第一次初審會議

審查意見暨回覆說明

圓興有限公司廢光碟片處理廠設置計畫環境影響說明書
初審會議(第一次)審查意見暨回覆說明

圖 1 廢水處理流程圖(修正後)

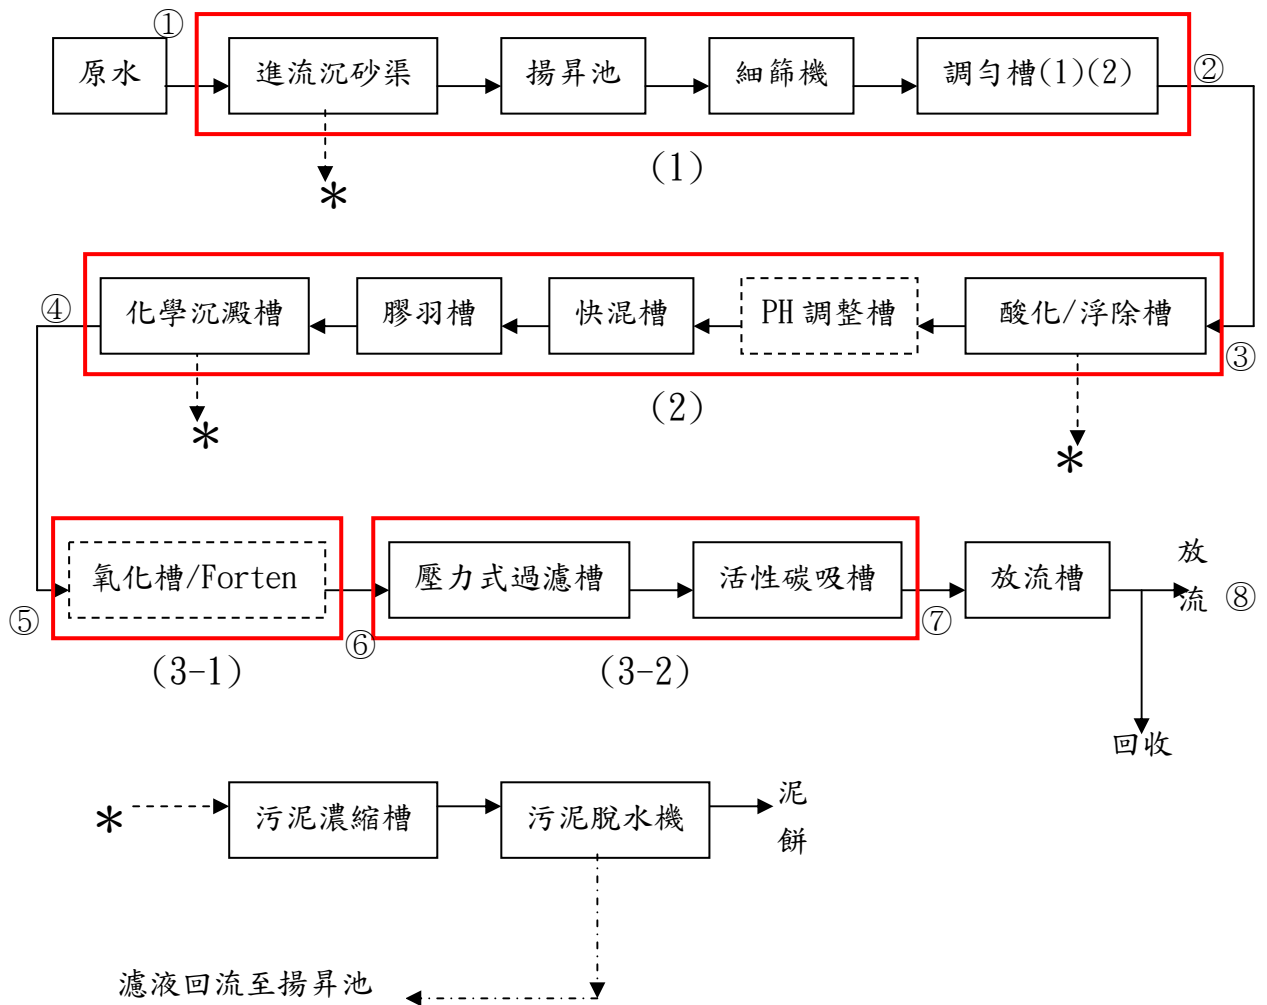
審查意見	回覆說明	修訂處	
		章節	頁次
6.前處理看起來像單元進水，若二級處理也是單元進水的話，COD 處理效率為 10-30% 時為何會降成 200-500?若是出水的話，前處理亦不合理，請把進出流水描述清楚?處理效率如何計算?	感謝委員指導。經重新檢討本廠廢水處理流程，擬於調勻池後增設酸化槽及浮除槽；化學混凝程序後增設 Fenton 處理程序。有關本廠修正後之廢水處理流程及主要單元去除率詳如圖 1 及表 1 所示。	5.3.2	5-9

1.所提供廢水處理的水量水質(包括 COD、SS、有害物質組成)之質量平衡表，請完整列入 5.3.2-2。	感謝委員指導。經重新檢討本廠廢水處理流程，擬於調勻池後增設酸化槽及浮除槽；化學混凝程序後增設 Fenton 處理程序。有關本廠修正後之廢水處理流程及主要單元去除率詳如圖 1 及表 1 所示。	5.3.2	5-9

審查意見	回覆說明	修訂處	
		章節	頁次
	能，於化混沉澱池後增設氧化處理(藥劑如氯酸鈉)及 Fenton 處理(藥劑如硫酸亞鐵)，有效降低廢水 COD 值。 有關本廠修正後之廢水處理流程及主要單元去除率詳如圖 1 及表 1 所示(相關內容另修正於報告中)。		
2.本廠應設置 ISO14001 環境管理認證，可強化污染防制管理。	感謝委員指導。本廠營運後將成立 ISO14001 環境管理推動小組(組織構想及預期效益詳如圖 2 所示)以強化污染防制管理，並於必要時委請專業顧問協助環境管理認證(相關內容另修正於報告中)。	8.2.3	8-11
3.廢棄物中重金屬應至廢水中一併重視、監測，放流水中應增加生物毒性監測，並請確認環保法規，相關項目納入監測計畫。	感謝委員指導。本廠於試車時將針對廠內廢棄物進行組成成分分析及重金屬毒性溶出試驗，並將分析結果作為廠內廢水水質檢測項目之依據，故廢水檢測除原規劃之 pH、COD、SS、Ag 及 Al，另增加 TN、NH ⁴ -N，以及廢棄物組成成分含量較高之重金屬。有關本廠修正後之施工及營運期間環境監測計畫詳如表 2 所示(相關內容另修正於報告中)。 另經查相關規定，本廠所屬行業別非適用「生物急毒性」之範疇。	8.2.2	8-10
4.廠內廢水處理單元操作水質監控，應在廠內增加簡易水質檢測項目，如：SS/COD。	感謝委員指導。本廠將於廠內增加簡易水質檢測項目(檢測 SS 及 COD)，定期分析紀錄。		
5.在附表 2 部分，前處理系統 COD 原水為 1500-2500，處理效率為 10-30% 時，其二級處理單元出水，是指單元出水還是單元進流水?請描述清楚。	感謝委員指導。經重新檢討本廠廢水處理流程，擬於調勻池後增設酸化槽及浮除槽；化學混凝程序後增設 Fenton 處理程序。有關本廠修正後之廢水處理流程及主要單元去除率詳如圖 1 及表 1 所示。	5.3.2	5-9

圖 3 質量平衡圖

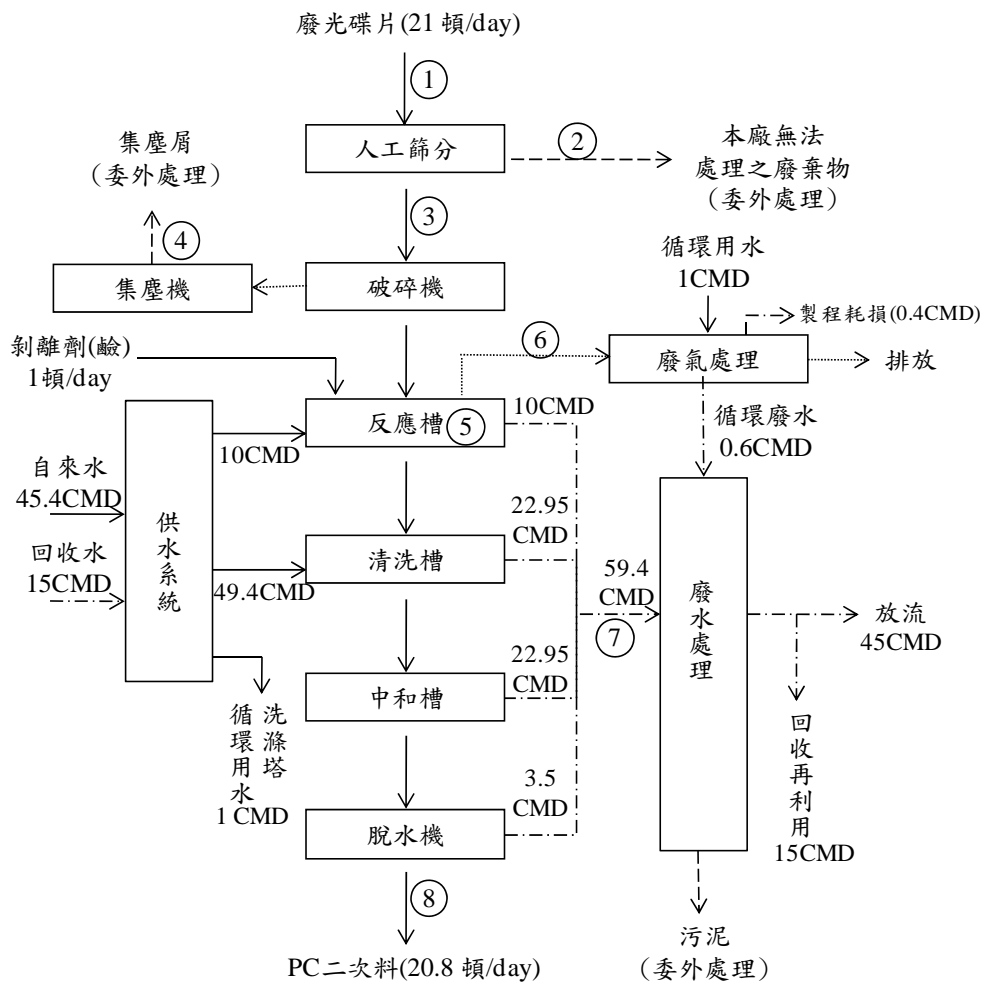
審查意見	回覆說明	修訂處	
		章節	頁次
	皆收集至廢氣處理系統，則質量約為0.01~0.05 噸/天(詳如表 3 質量平衡表所示)。		
3.將上述兩質量平衡圖列入圖 5.3.3-1 提供處理流程圖之各液體、氣體之流向與成分組成。	感謝委員指導。本廠過去試車及營運期間並未針對各液體、氣體、廢棄物進行成分組成分析。唯本廠參酌相關文獻所提分析結果(詳如表 4 所示)，並輔以過去實廠經驗(如用水量、藥劑量、耗損量等)，重新檢討修正質量平衡圖，詳如圖 3 及表 3 所示。	5.3.3	5-11
4.請將書面意見回覆說明納入環境影響說明書本文。	遵照辦理。已將書面意見回覆說明納入環境影響說明書本文。		
5.本廠事業廢棄物應有廢棄物組成成份表，請列入製作流程中，以完成製作流程之完整性。	感謝委員指導。本廠過去試車及營運期間僅針對事業廢棄物進行毒性特性溶出程序，並未進行廢棄物組成成份分析。唯本廠於試車時，將盡可能針對本廠廢棄物組成成份進行調查，並製作廢棄物組成成份表，加強製作流程之完整性。	8.2.2	8-10
6.簡單將國內廢棄光碟片處理廠之可能工安及環境意外因應措施列入本文，並將詳細說明列於附件。	感謝委員指導。本廠營運過程中可能發生的緊急狀況為：颱風、地震、工安意外(如強鹼傷人)、設備緊急故障、對環境造成污染之緊急事故，故廠內設置緊急應變組織、訂定緊急應變程序、設置急救(沖水)設施、增加廢水處理設施(如 Fenton 處理)等，藉以避免或減輕可能發生之危害。有關廢棄光碟片處理廠可能之意外情勢及其因應措施詳如附錄十所示。	5.5 附 錄 十	5-28
7.請將土壤重金屬調查結果列入環境影響說明書本文。	遵照辦理。已將土壤重金屬調查結果列入環境影響說明書本文。	6.2.6	6-27
8.請將破碎機之機械噪音振動數據列入環境影響說明書本文。	遵照辦理。已將破碎機之機械噪音振動數據列入環境影響說明書本文。	7.1.4	7-17

圖 5 廠區植栽示意圖

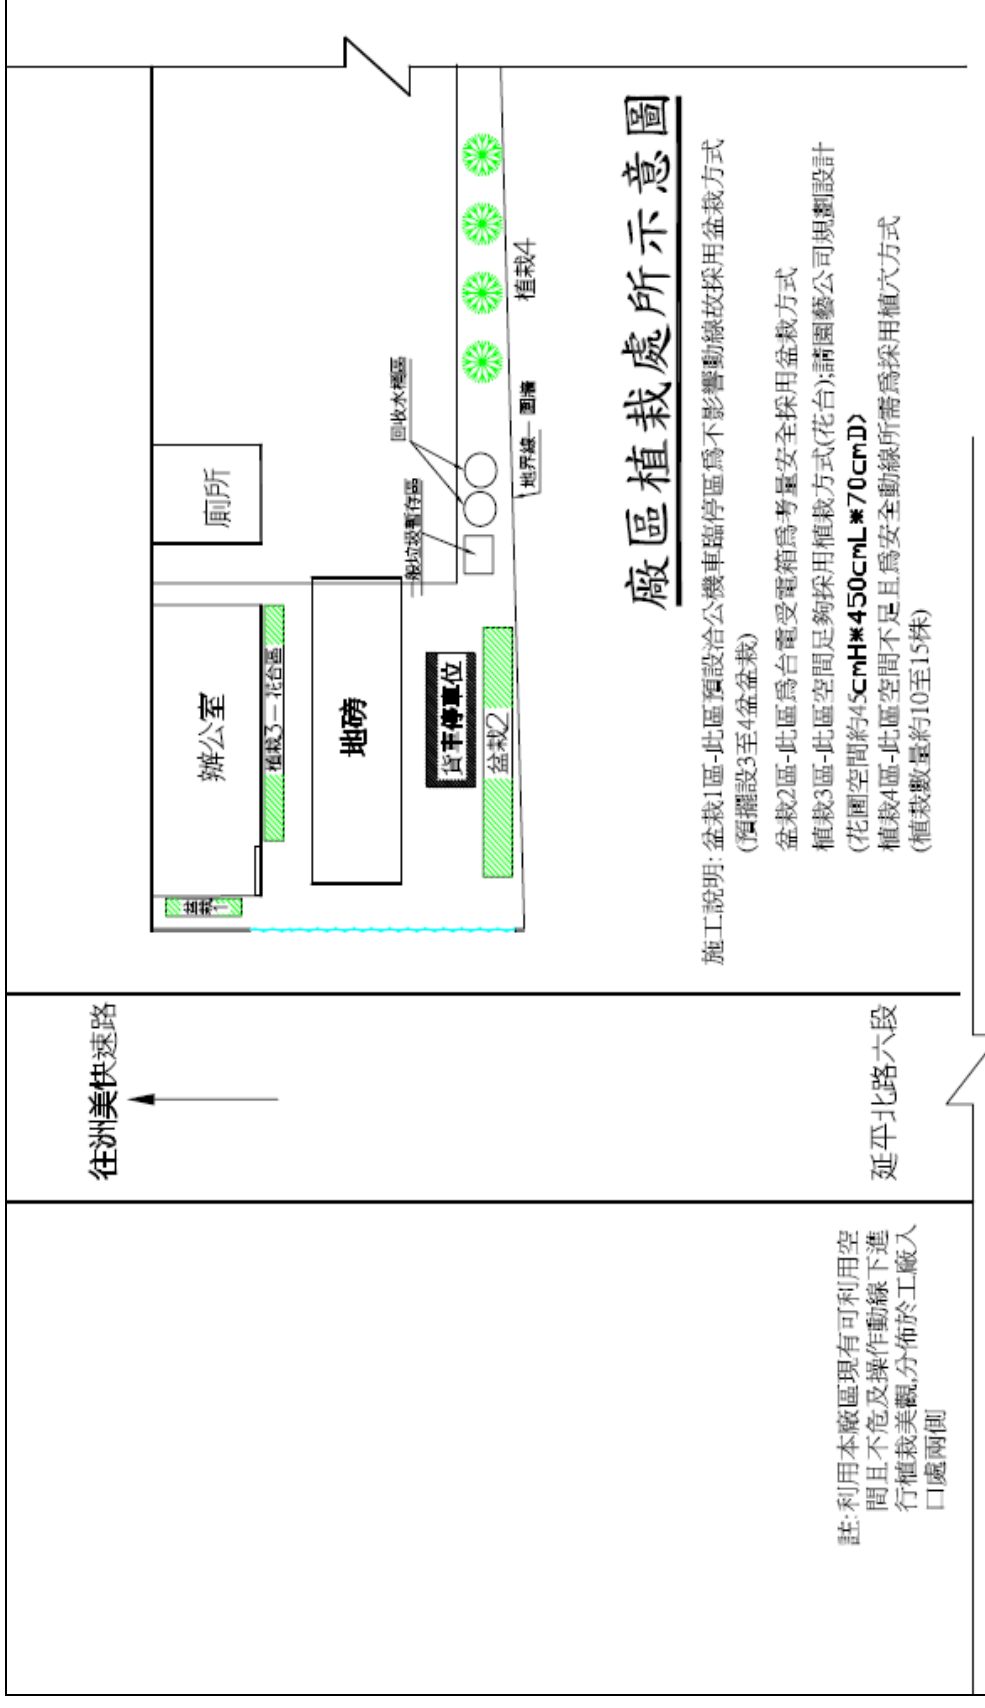
審查意見	回覆說明	修訂處	
		章節	頁次
9.缺 Zn 資料，毒物溶出試驗未檢測，當然沒有資料，請補充 7.1.6-1 表的 Zn 資料。	感謝委員指導。依據有害事業廢棄物認定標準，毒性特性溶出程序(TCLP)所規範之項目並未有 Zn，故表 7.1.6-1 未有 Zn 資料。唯本廠試車時將針對各項衍生廢棄物進行 Zn 含量之補充調查。		
10.水洗塔污泥已歸屬最後廢棄物，所以沒有污泥，如果您要長久營運您的廢光碟廠，應該對自己的各種處理設施有深切瞭解，才有資料判定什麼地方可以省錢，什麼地方可以賺錢。	感謝委員指導。依本廠過去操作經驗，水洗塔循環水因接觸鹼氣偏鹼後需添加酸以調整其 pH 值，而在此過程循環水內部分物質會凝集形成固體物，唯操作人員若發現循環水之固體物含量偏高時，將予以排放至廢水處理設施，故其不易產生污泥。唯本廠於試車時，將盡可能針對本廠廢棄物組成成份進行調查，並製作廢棄物組成成份表，加強製作流程之完整性。		
11.廢水排放須符合放流水標準，其中包含相關的有害及有機成分均需進行檢測。	感謝委員指導。經查詢相關文獻(詳如表 5 所示)，廢光碟片濕式回收製程廢水應注意之水質項目為：pH、COD、SS、TN、NH ₄ -N、Ag、Al(因本廠未使用漂白水，故未檢測 Cl ⁻)。本廠試車時，將檢測原廢水之 pH、COD、SS、TN、NH ₄ -N、Ag、Al，並於營運後針對超過放流水標準之重金屬項目定期持續檢測追蹤。	附錄九	
許委員 阿雪			
1.使用分區請修正為第二種工業區，並非為丁種建築用地。	感謝委員指導。已依委員意見修正(相關內容另修正於報告中)。	4.1 5.2	4-1 5-4
2.圖說基地位置無法詳閱；另基地四周應予綠化並非放置盆栽。	感謝委員指導。已依委員意見修正基地位置圖說；另基地四周除原有盆栽外，亦盡可能輔以花台植栽、樹穴植樹(約 10~15 株)等加以綠化(詳如圖 4 所示)。
